监理通知单

工程名称：汨罗 2×20 兆瓦渔光互补扶贫项目

编号：ZHJL-ML-005

事由：关于现场施工材料与设计不符问题

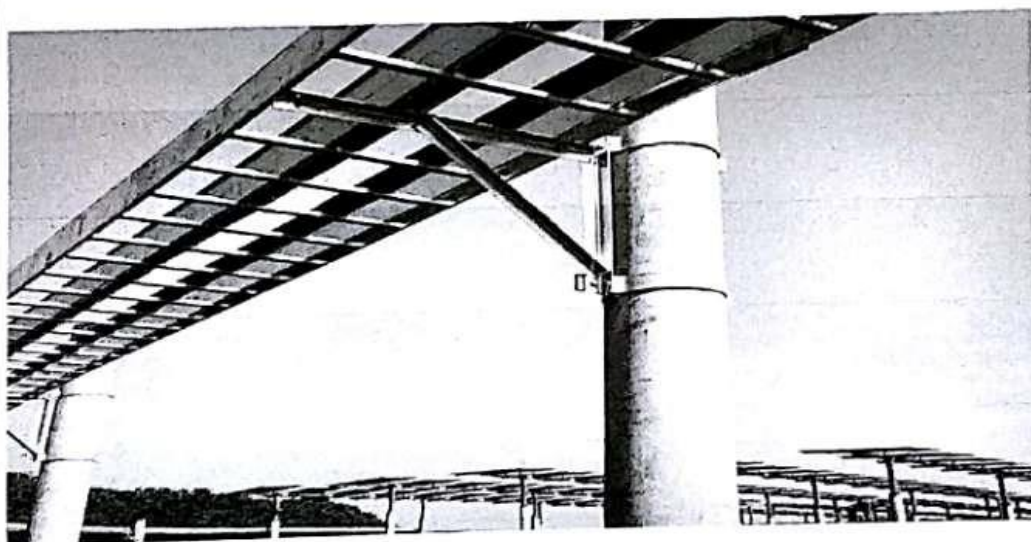
- 1、光伏区使用的固定桥架支架的抱箍与设计图纸要求不符；
- 2、光伏区使用的驱动桩基管桩型号与设计图纸要求不符，图纸要求使用 PHC-400-C 型桩，而你方使用的是 PHC-400-AB 型桩，严重影响了桩基的承载力。

针对以上问题，要求你方立即整改，严格按设计图纸要求施工。
